**ZÁVAZNÝ BULLETIN Z 50/44a**  
**Z 50M/16a**

1. **DATUM:** 13. 4. 2001
2. **TÝKÁ SE:** Všech letounů Z 50L, Z 50LA, Z 50LS, Z 50LX, Z 50LE, Z 50M
3. **DŮVOD:** Prodloužení provozní životnosti všech hadic v systému olejové a palivové instalace letounu na 10 let.
4. **OPATŘENÍ:**
  - 4.1 **Všeobecně:**

**Grafické znázornění životnosti:**

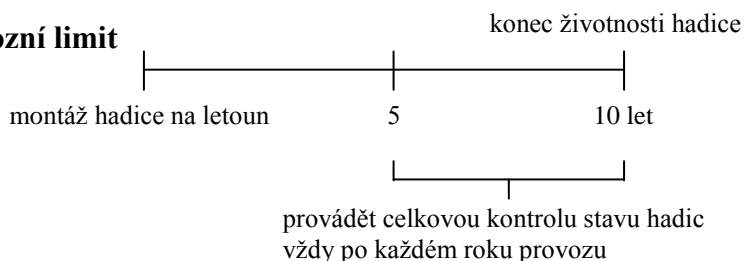
Provozní životnost hadic (nízkotlakých), zhotovených z hadicoviny typu PN, ČSN 63 5388 a ČSN 63 5387, z původně stanovených 5 let se prodlužuje na dobu 10 let u hadic zhotovených z hadicoviny typu PN, ČSN 63 5388 a ČSN 63 5387.

Životnost hadic ukončí časový nebo provozní limit, podle toho, který nastane dříve.

V případě demontáže hadice po uplynutí prvních 5 let provozu hadice končí její životnost a nesmí být znovu namontována.
